Mission régionale d'autorité environnementale
Grand Est

**Avis sur le projet global éolien constitué des projets d'exploitation
des parcs éoliens de Huit Jours et Vauteleux
à Avançon, Blanzly-La-Salonnaise et Saint-Loup-en-
Champagne (08)**

n°MRAe 2024APGE62

Figure 2 : Localisation des éoliennes du projet de Huit Jours (E4, E5, E7 et E8) et de Vauteleux (E1, E2, E3 et E6)

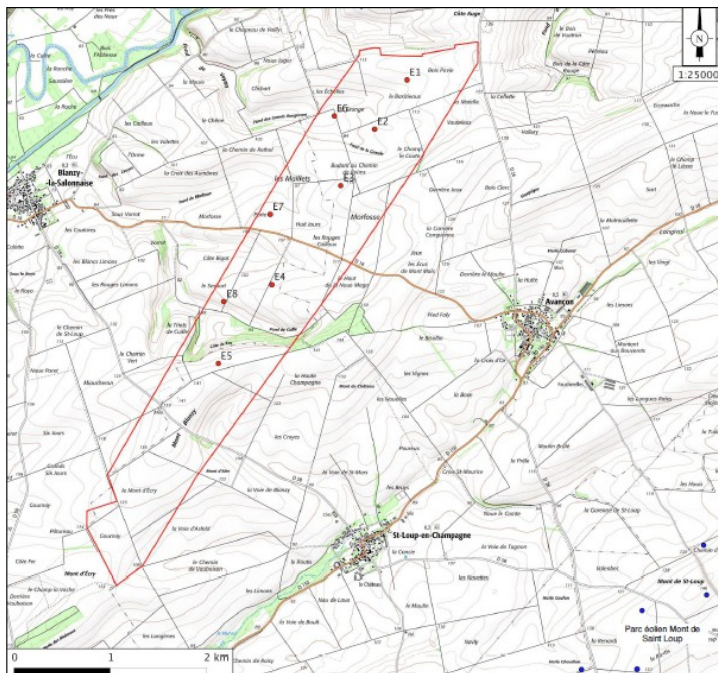
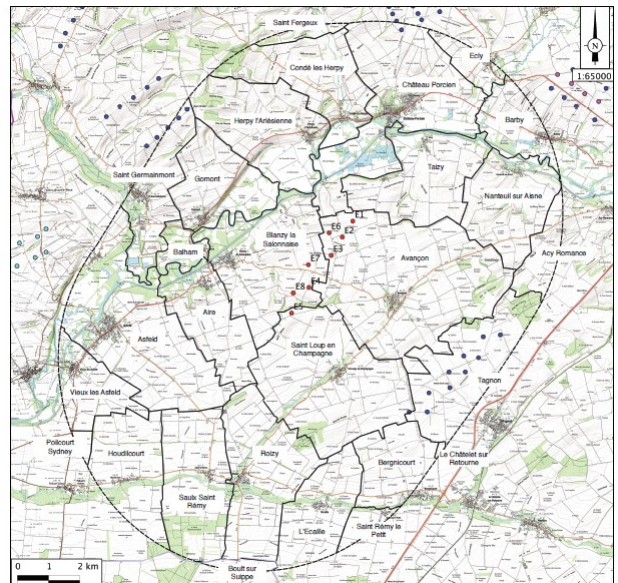
L'Ae relève qu'aucune carte présentée dans l'étude ne fait la distinction entre les deux parcs éoliens de Huit Jours et Vauteleux, qui sont portés par deux sociétés différentes, même si elles sont toutes deux filiales de la même entreprise Énergie Team⁵.

Elle recommande donc au pétitionnaire de compléter son étude par une cartographie qui individualise les deux opérations, d'autant plus qu'elles seront exploitées par deux sociétés différentes.

Figure 3 : Contexte éolien et périmètres d'étude du projet

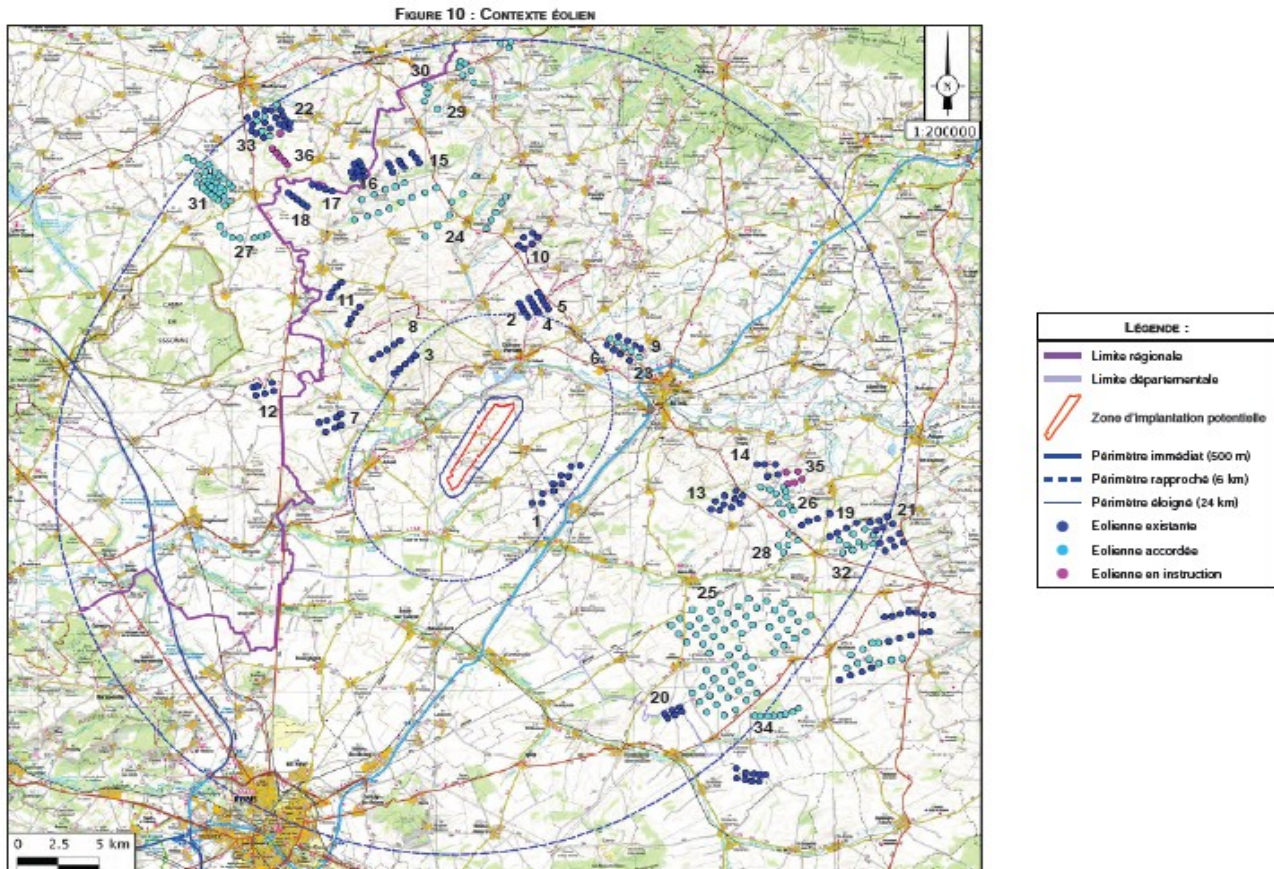
D'après le pétitionnaire, le Schéma régional de l'Éolien (SRE) Champagne-Ardenne¹² indique que le projet est situé en zone favorable au développement de l'éolien. L'Ae constate que selon la nouvelle cartographie des zones favorables au développement de l'éolien¹³ (ZFDE), plus récente (2023), la zone d'implantation du projet se situe en zone défavorable.

Elle note que le projet est situé dans un secteur déjà fortement équipé en éoliennes. Ainsi, dans un

rayon de 20 km autour du projet, on recense 36 parcs éoliens dont 22 sont en exploitation, 12 sont autorisés et 2 sont en projet soit un total de 348 éoliennes.

Figure 5 : Localisation du projet en fonction des couloirs de migration

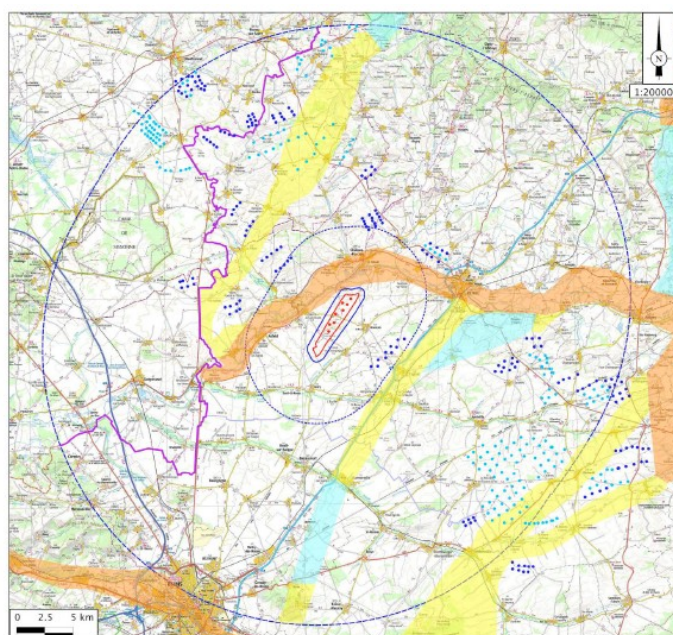
La zone du projet est située sur un couloir de migration secondaire. Elle est également localisée à moins d'un kilomètre au sud-est d'un couloir de migration principal des oiseaux d'eau et des grands oiseaux (vallée de l'Aisne).

La position sensible de la zone du projet vis-à-vis de ce couloir de migration augmente les potentialités de survols du secteur par les oiseaux migrateurs. De plus, du fait de la proximité du projet avec le couloir de migration ainsi que l'augmentation des parcs environnants déjà existants et à prévoir, l'Ae s'interroge sur le risque de recombinaison des couloirs de migration liée à la densification des parcs aux alentours de la ZIP du projet.

En ce sens, l'Ae réitère sa recommandation aux services de l'État de mener une étude spécifique de l'impact des grands pôles éoliens sur les oiseaux et particulièrement vis-à-vis des modifications des couloirs de migration du fait de la densification de ces pôles.

Figure 6 : Diagrammes d'encerclement du village d'Avançon pré et post-implantation du parc

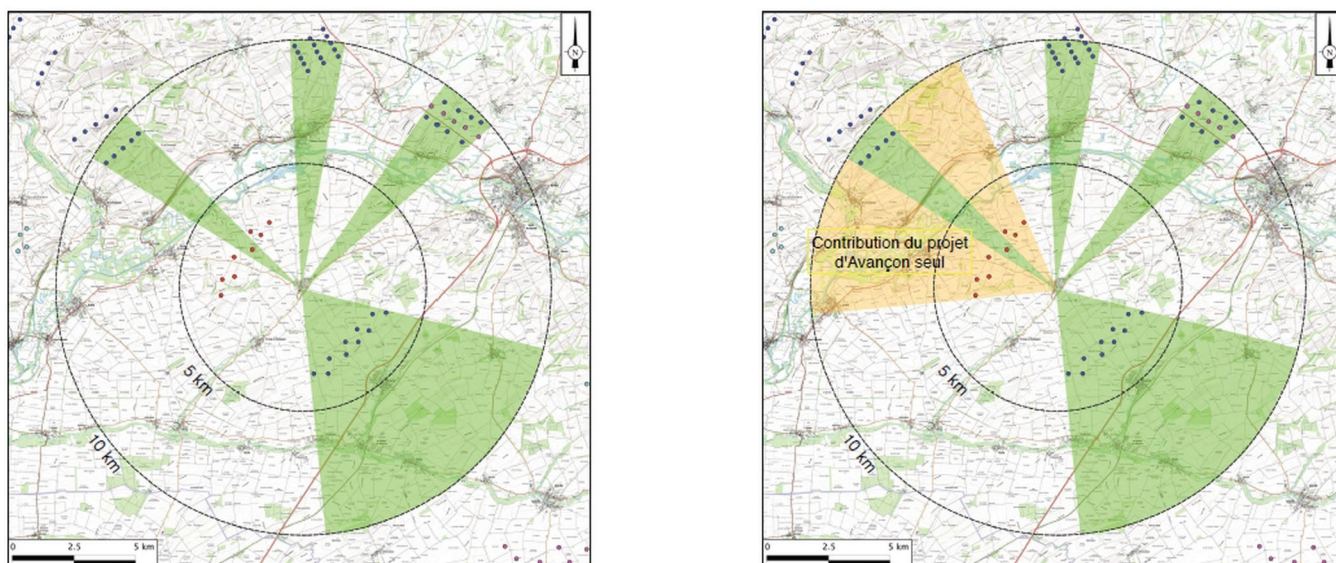
Les angles supplémentaires du champ visuel impactés par le projet global sont relativement importants. L'horizon situé au nord-ouest d'Avançon est affecté par la présence des éoliennes des projets des Huit Jours et de Vauteleux. En effet, l'angle total du champ visuel affecté par les éoliennes passe de 30,8 % (110°) à 47,6 % (171°) soit un impact de 61° supplémentaires.

De plus, le parc viendra fermer le seul espace de respiration visuelle encore présent et impactera fortement la perception du paysage depuis les Monts de Sery, site classé depuis le 28 juillet 2023 afin de préserver ce site emblématique du département des Ardennes (Cf. paragraphe suivant sur la proximité avec un monument historique). La suppression des 4 premières éoliennes (E1, E2, E3 et E6) visibles depuis ce point de vue permettrait de diminuer l'impact sur ce site.

L'Ae regrette que les recommandations du schéma régional éolien (SRE) Champagne-Ardenne en matière de saturation visuelle ne soient pas suivies par les pétitionnaires successifs et déplore l'aggravation de la situation de saturation visuelle pour les villages environnants par l'implantation du projet.

L'Ae recommande au pétitionnaire de supprimer les éoliennes E1, E2, E3 et E6 ou de trouver un emplacement des éoliennes qui n'aggrave pas la saturation visuelle pour les villages environnants.
